II. IZMJENE I DOPUNE URBANISTIČKOG PLANA UREĐENJA

UPU 5 TONČICEVO

IZVJEŠĆE O JAVNOJ RASPRAVI

PRIJEDLOG PLANA - IZVJEŠĆE O JAVNOJ RASPRAVI

PROMET, POŠTA I TELEKOMUNIKACIJE

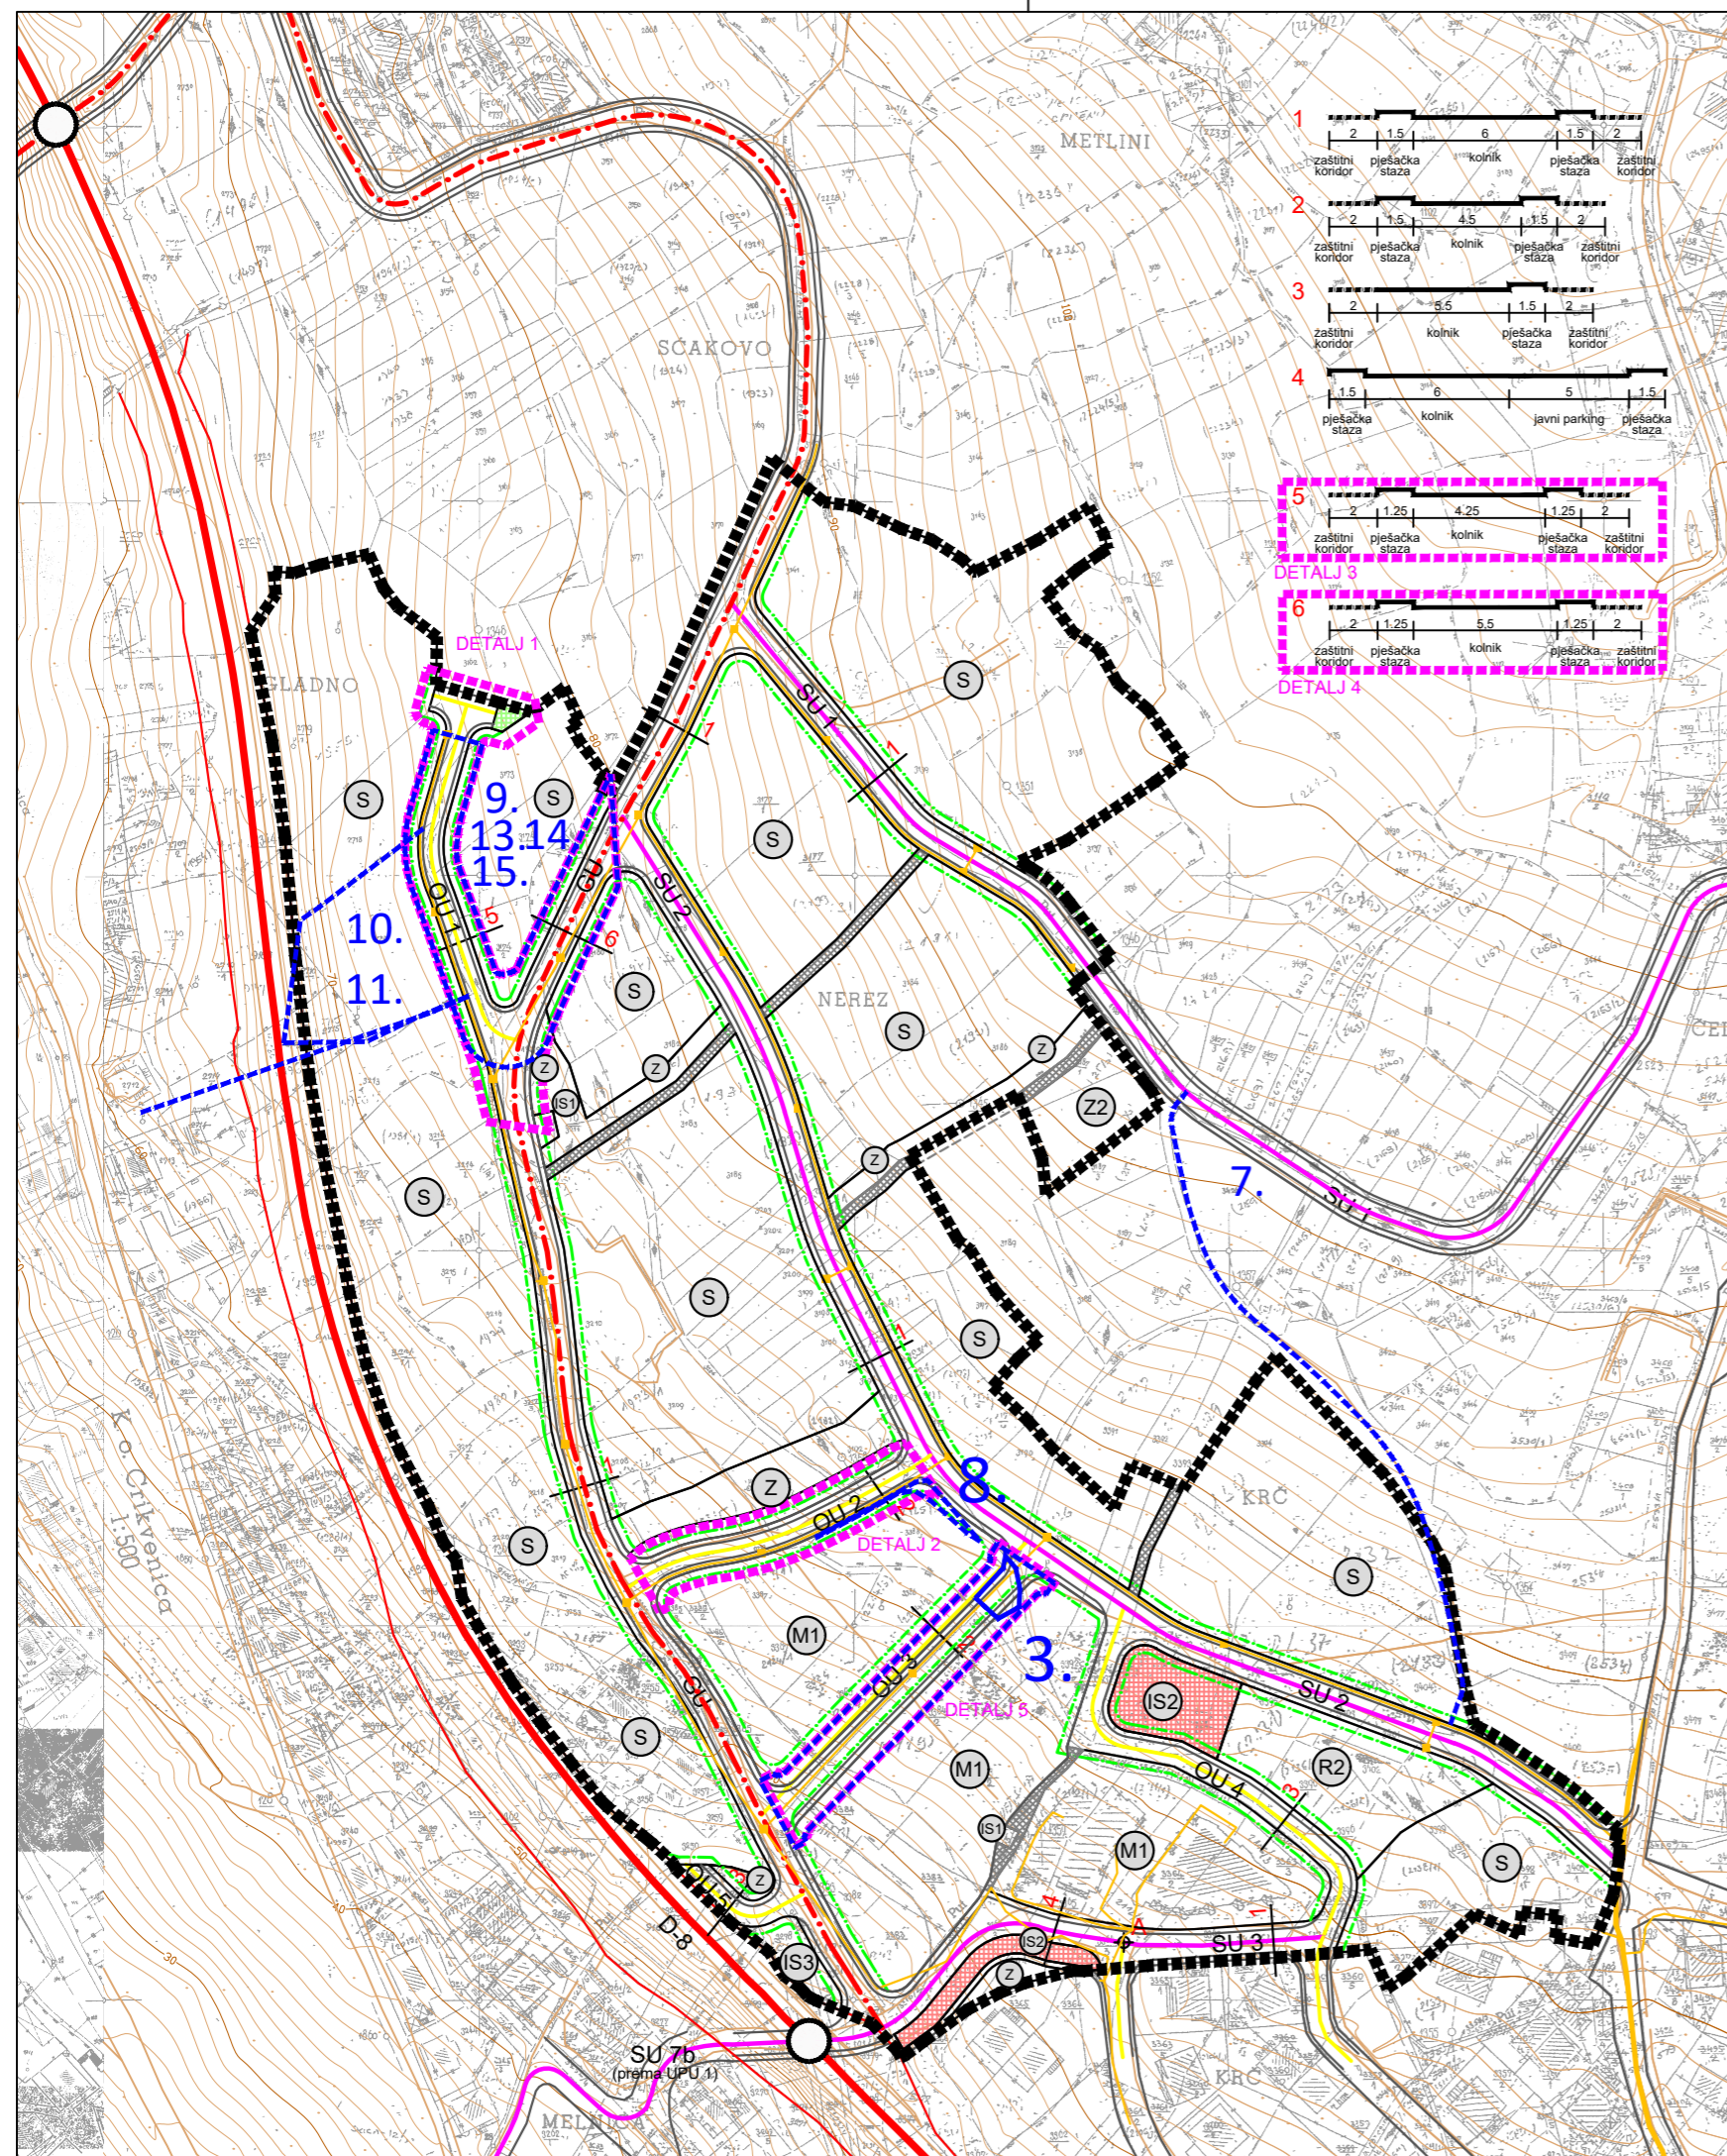
3.	Ilija Šejić, Crikvenica KLASA: 350-01/19-01/15 07 URBROJ: 15-07-20-32-1 27.2.2020.	Zahtjev da se ukine planirana prometnica oznake OU3.	Prihvaća se.

7.	Primorsko-goranska županija, Grad Crikvenica, Upravni odjel za investicije, prostorno uređenje i imovinu, Crikvenica KLASA: 350-01/19-01/15 URBROJ: 2107/01-07/01-19- 37 5.3.2020.	Predlaže se definirati novi prometni koridor, koji je djelomično izvan obuhvata Plana, ali na isti način kako je prikazan koridor oznake SU1, koji spaja naselje Tončićevo i Basaričekovu ulicu, prema prijedlogu u grafičkom prilogu.	Prihvaća se.

<p>8.</p>	<p>Karlo Car, Crikvenica KLASA: 350-01/19-01/15 07 URBROJ: 15-07-20-38 6.3.2020.</p>	<p>Granice prometnica koje su u projektu sa sjeverne i zapadne strane k.č.br. 3388 K.O: Crikvenica pomaknuti van granica međa navedene čestice. „navedenim Urbanističkim planom od te moje nekretnine se oduzima cca 300 m2 korisne površine što za sporednu prometnicu sa zapadne strane ,a što za glavnu prometnicu sa sjeverne strane, jednako kao i sa istočne strane.“</p>	<p>Ne prihvaća se. Prihvaćanjem primjedbe pod brojem 3., kojom se ukida prometnica UO3, znatno se povećala površina navedene k.č. u obuhvatu M1 namjene. Samo 63m2 od navedene k.č. bila bi u koridoru prometnice SU2, što je znatno manje od navedenih u primjedbi, 300 m². Korekcija koridora planirane prometnice SU2 izvan k.č. 3388 uzrokovala bi korekciju koridora trase u cijeloj dužini koridora planirane prometnice SU2.</p>
-----------	---	--	--

<p>9.</p>	<p>Branko Đuretek, Crikvenica KLASA: 350-01/19-01/15 07 URBROJ: 15-07-20-39 6.3.2020.</p>	<p>1. Predlaže da planirana prometnica OU1 bude širine 5,75 metara (4,5 m kolnik + 1,25 m za jednostrani pločnik) i to da se suženje izvede na sjevernoj strani prometnice prema grafičkom prilogu. 2. Također predlaže da se koridor prometnice GU planira u istoj širini, jer se smatra da nema potrebe za planiranjem širokih koridora prometnica nastavno na već izvedene uže u naselju.</p>	<p>Djelomično se prihvaća Ukupna širina Koridora prometnice OU1 smanjuje se sa ukupne širine od 6,75 m na ukupnu širinu od 5,5 m. U namjeri ravnopravnije raspodjele zemljišta koje će biti korišteno u realizaciji prometnice OU1, korigirani koridor prometnice planiran je na način da u najvećoj mogućoj mjeri os koridora prati postojeći put - k.č. 2717, a planirani regulacijski pravac udaljen je 2,75 m od osi koridora na istočnu i zapadnu stranu, bez diferencijacije na kolnik i pločnik u presjeku predviđenog koridora. Koridor prometnice OU1 u ukupnoj širini od 5,5 m kao koridor postojeće ceste u skladu je s člancima 127. stav 1. i 2. Odredbi za provođenje PPUG-a Crikvenice. Planirana GU prometnica je glavna mjesna ulica, na koju se spajaju sabirne i ostale ulice unutar obuhvata UPU, a izvan obuhvata povezana je na ostalu prometnu mrežu grada, za nesmetano odvijanje prometa svih kategorija.</p>

10.	Smiljka Švarc, Crikvenica, Vilma Jelavić, Crikvenica, Leo Andres, Crikvenica, Stanislav Magašić, Crikvenica, Mladen Car, Crikvenica, Emerik Car, Crikvenica, Lidija Gržičić, Crikvenica, Slavko Matejčić, Crikvenica, Ljubica Radanović, Crikvenica, Jasna Čović, Crikvenica, Bosiljka Matejčić, Crikvenica, Hrvoje Matejčić, Crikvenica, Mislav Matejčić, Crikvenica KLASA: 350-01/19-01/15 07 URBROJ: 16-07-20-40 9.3.2020.	Vlasnici i suvlasnici k.č.br. 3213, 2716 i 2718 K.O. Crikvenica predlažu 1. smanjiti širinu planiranog koridora prometnice OU1 na 4,25 m za kolnik i 1,25 m za jednostrani pločnik. 2. Također, predlaže se smanjiti širinu planiranog koridora prometnice GU. 3. Odvojak planiranog vodoopskrbnog cjevovoda u pravcu sjever-jug izmjestiti na granicu između dviju katastarskih čestica kako nitko ne bi bio oštećen.	Djelomično se prihvaća Ukupna širina Koridora prometnice OU1 smanjuje se sa ukupne širine od 6,75 m na ukupnu širinu od 5,5 m. U namjeri ravnopravnije raspodjele zemljišta koje će biti korišteno u realizaciji prometnice OU1, korigirani koridor prometnice planiran je na način da u najvećoj mogućoj mjeri os koridora prati postojeći put - k.č. 2717, a planirani regulacijski pravac udaljen je 2,75 m od osi koridora na istočnu i zapadnu stranu, bez diferencijacije na kolnik i pločnik u presjeku predviđenog koridora. Koridor prometnice OU1 u ukupnoj širini od 5,5 m kao koridor postojeće ceste u skladu je s člancima 127. stav 1. i 2. Odredbi za provođenje PPUG-a Crikvenice. Planirana GU prometnica je glavna mjesna ulica, na koju se spajaju sabirne i ostale ulice unutar obuhvata UPU, a izvan obuhvata povezana je na ostalu prometnu mrežu grada, za nesmetano odvijanje prometa svih kategorija. Odvojak planiranog vodoopskrbnog cjevovoda izmješta se na granicu između katastarskih čestica 2716 i 3213 K.O. Crikvenica

11.	Smiljka Švarc, Crikvenica KLASA: 350-01/19-01/15 07 URBROJ: 15-07-20-41 9.3.2020.	Odvojak planiranog vodoopskrbnog cjevovoda u pravcu sjever-jug izmjestiti na granicu između dviju katastarskih čestica, između k.č.br. 2716 i 3213, ili između k.č.br. 2716 i 2718.	Prihvaća se Odvojak planiranog vodoopskrbnog cjevovoda izmješta se na granicu između katastarskih čestica 2716 i 3213 K.O. Crikvenica

13.	Ana Mahmutović, Crikvenica KLASA: 350-01/19-01/15 07 URBROJ: 15-07-20-43 9.3.2020.	1. smanjiti širinu planiranog koridora prometnice OU1 na 4,25 m za kolnik i 1,25 m za jednostrani pločnik – ukupno 5,5 m. 2. Također, predlaže se smanjiti širinu planiranog koridora prometnice GU na istu širinu od 5,5 m.	Djelomično se prihvaća Ukupna širina Koridora prometnice OU1 smanjuje se sa ukupne širine od 6,75 m na ukupnu širinu od 5,5 m. U namjeri ravnopravnije raspodjele zemljišta koje će biti korišteno u realizaciji prometnice OU1, korigirani koridor prometnice planiran je na način da u najvećoj mogućoj mjeri os koridora prati postojeći put - k.č. 2717, a planirani regulacijski pravac udaljen je 2,75 m od osi koridora na istočnu i zapadnu stranu, bez diferencijacije na kolnik i pločnik u presjeku predviđenog koridora. Koridor prometnice OU1 u ukupnoj širini od 5,5 m kao koridor postojeće ceste u skladu je s člancima 127. stav 1. i 2. Odredbi za provođenje PPUG-a Crikvenice. Planirana GU prometnica je glavna mjesna ulica, na koju se spajaju sabirne i ostale ulice unutar obuhvata UPU, a izvan obuhvata povezana je na ostalu prometnu mrežu grada, za nesmetano odvijanje prometa svih kategorija.

14.	Boris Babič, Crikvenica Dušan Babič, Crikvenica KLASA: 350-01/19-01/15 07 URBROJ: 15-07-20-44 9.3.2020.	1. smanjiti širinu planiranog koridora prometnice OU1 na 4,25 m za kolnik i 1,25 m za jednostrani pločnik – ukupno 5,5 m. 2. Također, predlaže se smanjiti širinu planiranog koridora prometnice GU na istu širinu od 5,5 m.	Djelomično se prihvaća Ukupna širina Koridora prometnice OU1 smanjuje se sa ukupne širine od 6,75 m na ukupnu širinu od 5,5 m. U namjeri ravnopravnije raspodjele zemljišta koje će biti korišteno u realizaciji prometnice OU1, korigirani koridor prometnice planiran je na način da u najvećoj mogućoj mjeri os koridora prati postojeći put - k.č. 2717, a planirani regulacijski pravac udaljen je 2,75 m od osi koridora na istočnu i zapadnu stranu, bez diferencijacije na kolnik i pločnik u presjeku predviđenog koridora. Koridor prometnice OU1 u ukupnoj širini od 5,5 m kao koridor postojeće ceste u skladu je s člancima 127. stav 1. i 2. Odredbi za provođenje PPUG-a Crikvenice. Planirana GU prometnica je glavna mjesna ulica, na koju se spajaju sabirne i ostale ulice unutar obuhvata UPU, a izvan obuhvata povezana je na ostalu prometnu mrežu grada, za nesmetano odvijanje prometa svih kategorija.

15.	Zvonimir (Ana) Gajdašić, Crikvenica KLASA: 350-01/19-01/15 07 URBROJ: 15-07-20-45 9.3.2020.	Smanjiti širinu planiranog koridora prometnice OU1 na 4,25 m za kolnik i 1,25 m za jednostrani pločnik – ukupno 5,5 m.	<p>Djelomično se prihvaća</p> <p>Ukupna širina Koridora prometnice OU1 smanjuje se sa ukupne širine od 6,75 m na ukupnu širinu od 5,5 m.</p> <p>U namjeri ravnopravnije raspodjele zemljišta koje će biti korišteno u realizaciji prometnice OU1, korigirani koridor prometnice planiran je na način da u najvećoj mogućoj mjeri os koridora prati postojeći put - k.č. 2717, a planirani regulacijski pravac udaljen je 2,75 m od osi koridora na istočnu i zapadnu stranu, bez diferencijacije na kolnik i pločnik u presjeku predviđenog koridora.</p> <p>Koridor prometnice OU1 u ukupnoj širini od 5,5 m kao koridor postojeće ceste u skladu je s člancima 127. stav 1. i 2.</p>
